**108~109 年度宜蘭縣全國水環境改善
計畫輔導顧問團
生態檢核-設計階段：十六份排水下游段
水環境改善計畫**

委辦單位：宜蘭縣政府

辦理單位：財團法人台灣水利環境科技
研究發展教育基金會

圖 13 新設台車道原設計縱剖面圖

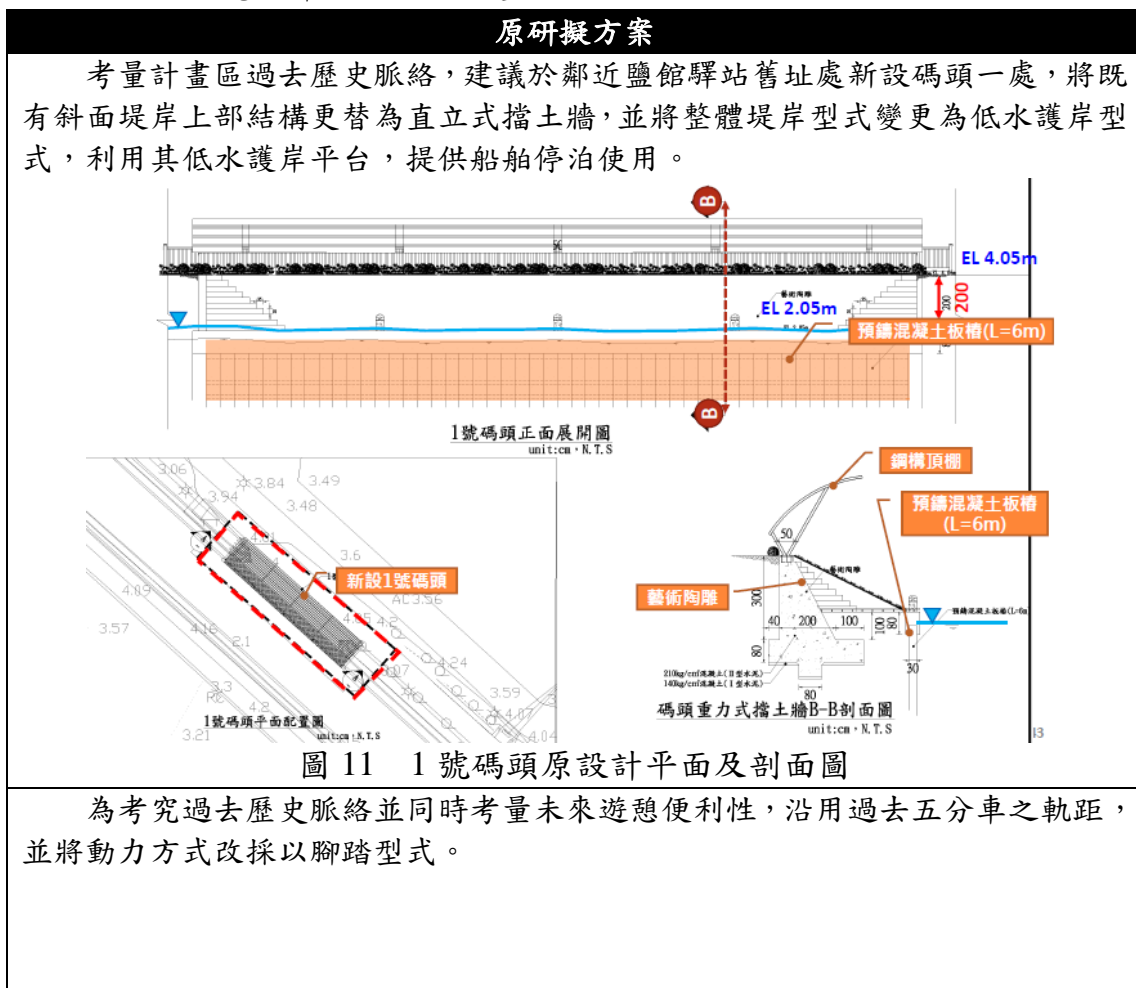
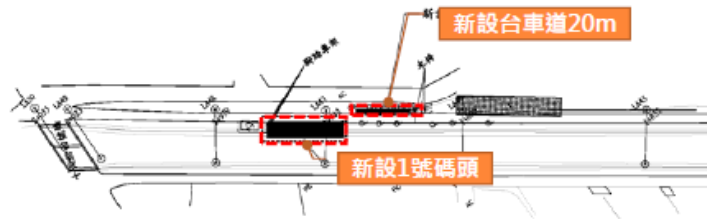
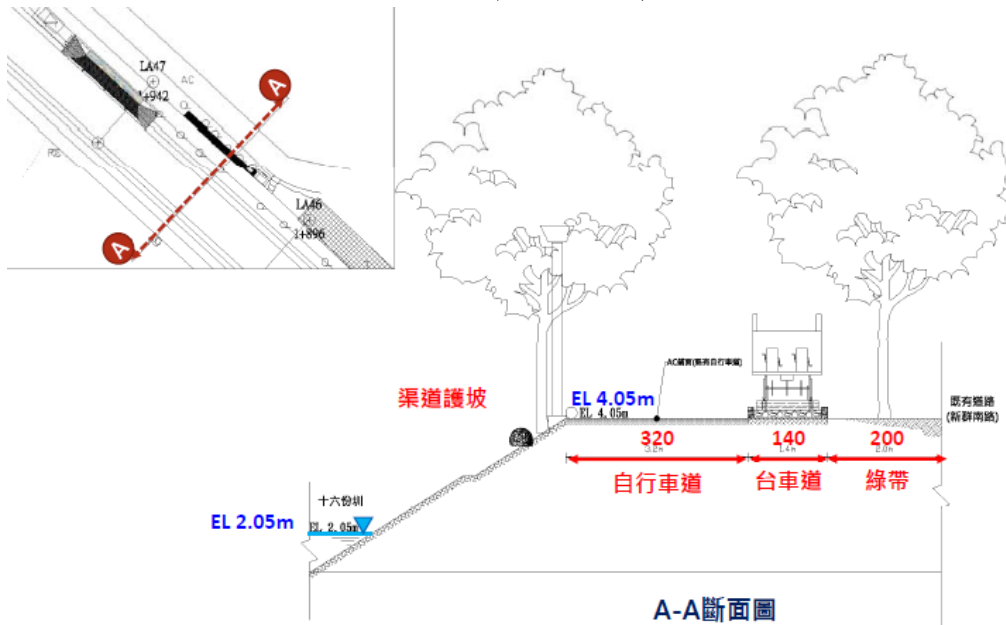
考量項目	建議事項	處理情形
鹽館	最重要的鹽館底在哪裡，鹽館狀況是如何?這是一個很重要的節點，至少應把鹽館舊址周遭，與水岸間的空間現況如何，應補充調查。	增加十六份排水與鹽館底舊址之聯結性，以道路鋪面標示方式串起被阻斷之關係。
	鹽館底目前是一片荒蕪，若沒有規劃僅設置一個台車，並無法闡述十六分圳的歷史風華，應要有對策如何營造鹽館底。	
	鹽館與水岸之間的步道與開放空間是否能做串連，營造小區規劃，規劃設計層面應盤點現有步道動線串成系統性。	
親水平台	行船需考量水位高度，若要發展水路行船遊憩活動，制水閘門啟閉應協調管理單位。	制水閘門啟閉屬宜蘭農田水利會權責，考量水位高度限制已刪除新設碼頭3之設計。
	水火同源旁的碼頭應該要保留下來，參考冬山河舊河道的行船，因應未來冬山河要整條行船，村民都知道要做碼頭了，如果取消很可惜，像茄苳橋下個月要改建，就是整個冬山河流域，要做行船來帶動觀光發展，建議整體行

船規劃應與冬山河連結。	橡皮壩或閘門的方法，才有可能讓冬山河與十六份排水作一個串連，以現階段的工程規劃無法納入設計。
考量項目	建議事項	處理情形
親水平台	碼頭形式過於現代化，應融入當地地景，並適當減少水泥化情形。碼頭(親水平台)、台車、休憩平台，整體意象應以復古貼近歷史原貌為設計原則。	文史古圳體驗公園以復古貼近歷史原貌為設計原則，鋪面材料以減少水泥化為目標，採用自然的材料，如木紋石版、露骨材鋪面。原設計重力式檔土牆修正為預鑄混凝土版樁。
	親水碼頭請考量水泥減量原則、避免過於人工化。	
	隨著水質改善，十六份圳的親水行為是值得期待的，建議現階段應以一般民眾能親水為主要目標非船運，如垂釣、獨木舟、親水平台等。碼頭行船活動應先確認可否行船，如果社區量能不足，且不能行舟，建議改名為「多功能親水護岸平台」。	相關設計修正為親水平台(一)
臺車	舊台車對當地有強烈的歷史情感，舊台車路線之復興與重塑會形成新的社區意象，應多與社區討論要如何施做，應多加留意使用安全及後續之維護管理問題。	臺車路線考量既有臺車站位置與社區維護管理能量，最終以展示形式為主要考量，建置30m臺車軌道，並配置兩台臺車車廂。
	建議台車可以做復原展示，可以做短距離移動，重點是要制定維護管理方式，且不會讓接手單位負擔過重。	
	於台車部分，應確認未來營運計畫，倘若無相關計畫應將長度縮減至10m，並以展示形式即可。

圖 21 新設雙嘴港橋設計平面圖

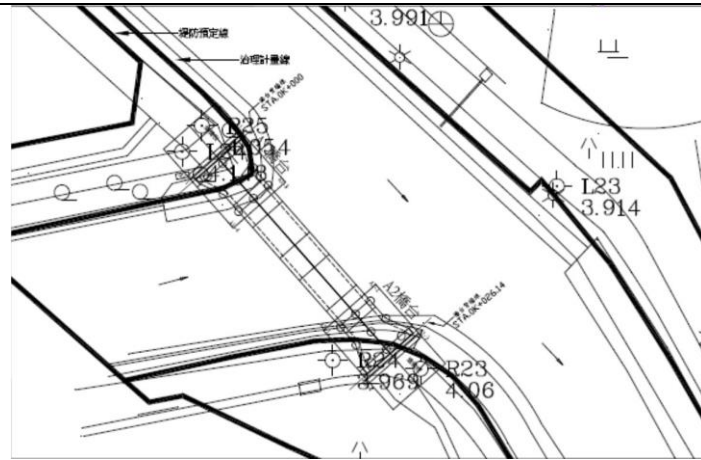
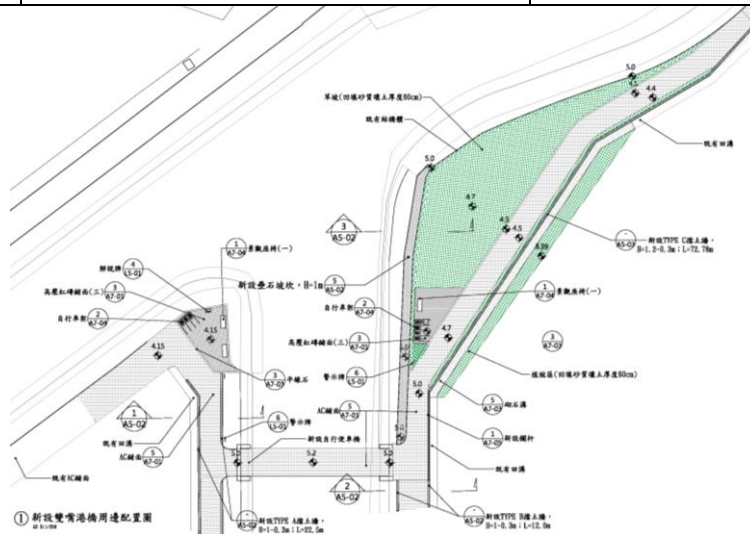
考量項目	建議事項	處理情形
新設景觀橋	為小區的系統性串連努力，建議至少要與羅莊櫻花步道串連。	以新設雙嘴港橋方式串聯羅莊櫻花步道。
	連接橋高度要考量是否影響行船或是SUP行駛，可以高一點就高一點，材質認同以RC處理，因為鋼構在宜蘭地區不適合。	
生態友善	受影響左岸為茄冬樹，右岸為小葉桑、茄苳樹、菲律賓榕、血桐，請設計公司再行考量橋體位置，若需移植茄苳樹，移植(含保活24個月)費用編列建議1株不超過5,000元，若超出此費用則建議直接移除。	為保全計畫區週邊本土樹種及良好生態環境，新設之雙嘴港橋設置位置向冬螺排水上游退避8公尺以迴避並保護既有喬木。

新設景觀橋梁（雙嘴港橋）為保全計畫區週邊本土樹種及良好生態環境，新設之雙嘴港橋設置位置向冬螺排水上游退避 8 公尺以迴避並保護既有喬木。

圖 24 景觀眺望亭原設計配置示意圖

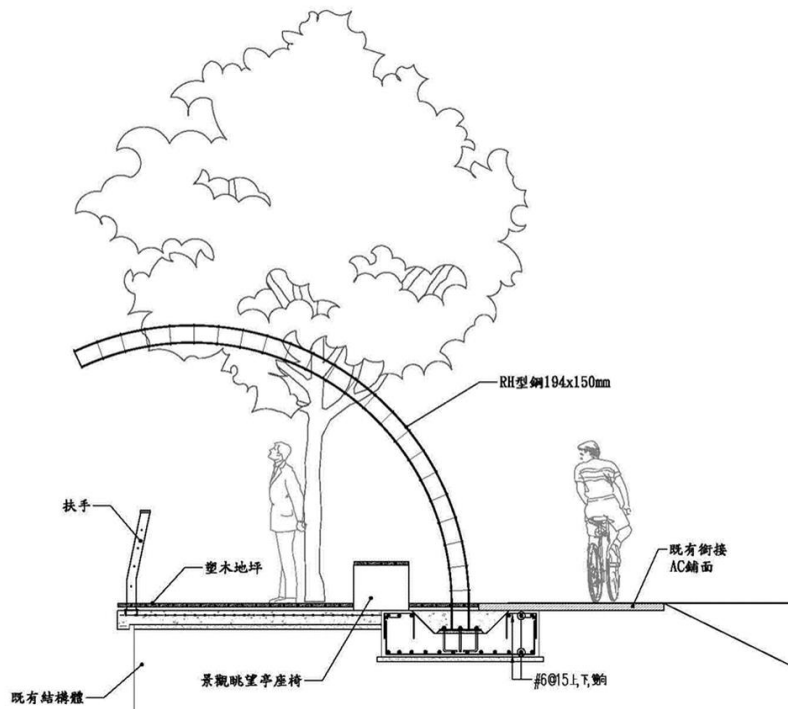
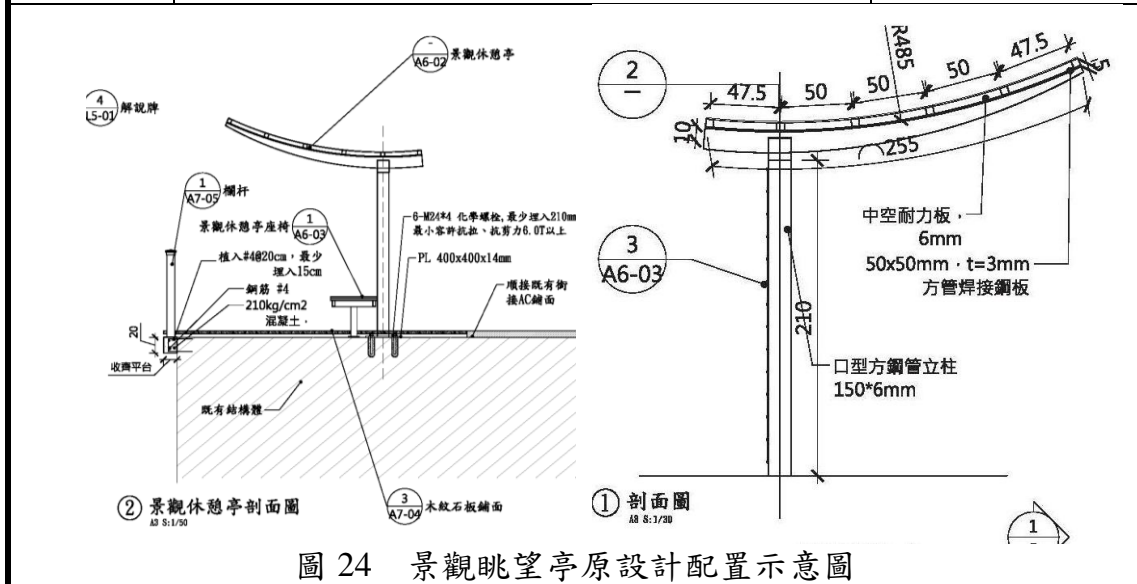
考量項目	建議事項	處理情形
設計型式	建議於武淵水火同源附近設置一景觀台，可觀看冬山河鳥類生態及高速公路夜燈景觀。	支架採用鋼骨架構，針對遮陽、遮雨功能，頂部以中空耐力版配置避免多層施工。
	休憩平台的樣貌設計也不妥，宜蘭容易下雨，棚架式無法符合氣候需求，雖認同綠意綠化的構想，但目前設計無法達到遮陽擋雨之功能，建議改為可確實遮雨遮陽的實體構造。	
	塑木材料考量其耐候性、耐洪性及使用年限，非為最適材料，不建議使用。	
	憩涼亭採鋼化玻璃是很都市化的作法，僅能遮雨無遮蔭功能，立柱採口型方鋼管亦感粗糙，若設計太冰冷人工化恐引爭議，建議整個棚架採木製，用鋼構件接合，水泥瓦屋頂或黑鋼瓦屋頂，較有鄉村感。或參考十六份既有涼亭做整體性設計考量。

全線以設施修補方式提升河段遊憩品質，將 5 座既有涼亭整修、既有鋪面修補及整理 5,302.29 平方公尺，減少工程量體。本區段範圍施作內容包括新設景觀眺望亭，以當地竹筏及舢舨船頭為概念，以彎曲上揚之鋼結構代表船頭意象，呼應十六份古圳路歷史水運的記憶，頂棚採中空耐力版可避雨遮陽。

圖 26 親水悠遊趣段植栽花台配置圖

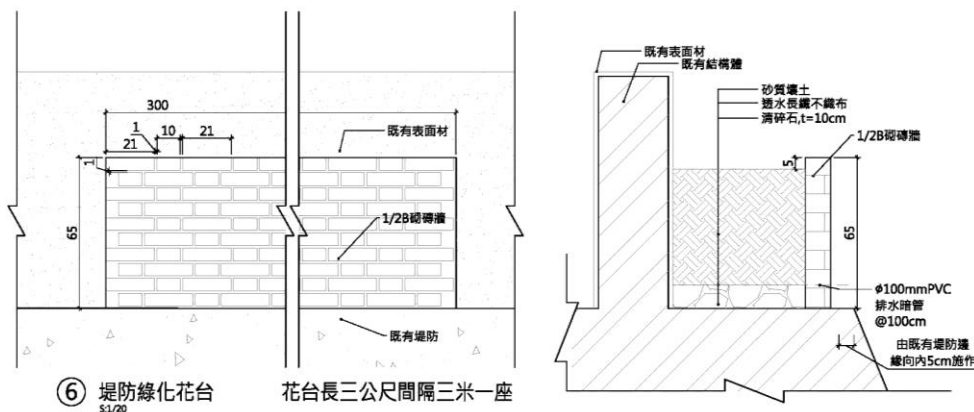
考量項目	建議事項	處理情形
生態友善 (三面光護岸改善)	如經費許可應針對現況三面光護岸辦理改善工程，從生態友善角度考量挑選示範區段，無論是 50 公尺或 100 公尺，完工後視覺上即可達立竿見影之效。	新設堤防綠化花台 891 公尺(混植九重葛 40%、越橘葉蔓榕 60%;混植蒜香藤 40%、越橘葉蔓榕 60%;混植九重葛 40%、小葉馬櫻丹 60%)
